Rapport de l'Inspection des installations classées

Visite d'inspection du 11/10/2023

O-I MANUFACTURING FRANCE

Références : 20231020-RAP-63-1297-Insp-O-I
Code AIOT : 0016300107

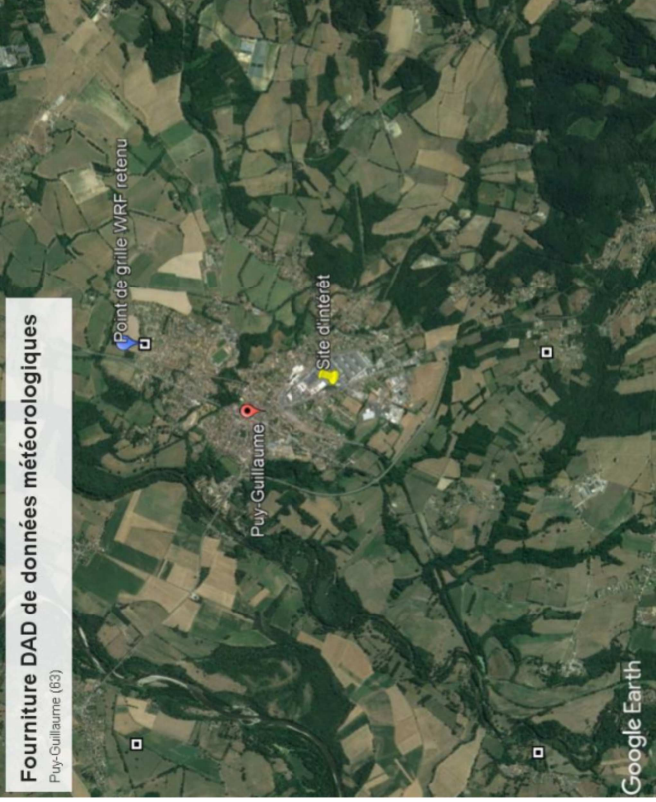
Remarques courrier DREAL du 23/06/23	Réponse O-I du 27/09/23	Commentaires DREAL éventuel
Remarques préliminaires	Réponses	
n° 19) sera retenue (soit 0,75 kg de SO ₂ par tonne de verre fondu) ;	<p><i>Nota : Fc = Facteur de conversion majorant visé à l'annexe III de l'arrêté verrier – Fc = 2,2. 10⁻³ (pour les verres oxydés des fours à boucle (cas du four 8)</i></p>	
des flux en kg/j et en t/an doivent être proposés pour le SO ₂ ;	<p><u>Pour le four 5 fonctionnant 100% gaz toute l'année :</u> Flux SO₂ Four 5 : 100% du temps * 100% de l'énergie * 400 T/j * VLE gaz à 0,75 kg/Tv = 300 kg/j = 110 T/an</p> <p><u>Pour le four 8 avec l'hypothèse d'un fonctionnement à 33% fioul sur 3 mois et le reste du temps 100% gaz :</u></p> <p>F8 : moyennes annuelles, 280 T/j avec 1 bruleur sur 3 (33% de l'énergie) en fuel pendant 3 mois sur 12 :</p> <p>Flux SO₂ Four 8 Fioul = 25% (3 mois sur 12) * 33% de l'énergie (1 bruleur sur 3) * 280 T/j * VLE Fioul à 1,32 kg/Tv= 30,8 kg/j = 11,2 T/an</p> <p>Flux SO₂ Four 8 Gaz = [25% (3 mois sur 12) * 67% de l'énergie (2 bruleurs sur 3) + 75% (9 mois sur 12) * 100% de l'énergie] * 280 T/j * VLE Fioul à 0,75 kg/Tv= 192,5 kg/j = 70,2 T/an</p> <p>Flux SO₂ Four 8 Total = 223,3 kg/j = 81,4 T/an</p> <p>Flux SO₂ Usine Total = 523,3 kg/j = 191,4 T/an</p> <p>Ces données sont incluses dans le dossier.</p> <p>NOTA : le présent calcul montre des résultats plus faibles que dans la configuration 100%. Ce n'est pas logique ; il y a certainement une erreur de calcul pour les données actuelles de l'arrêté</p>	<p>Les valeurs proposées pour les flux en kg/j et t/an en SO₂ sont inférieures aux valeurs retenues dans l'ERS.</p>
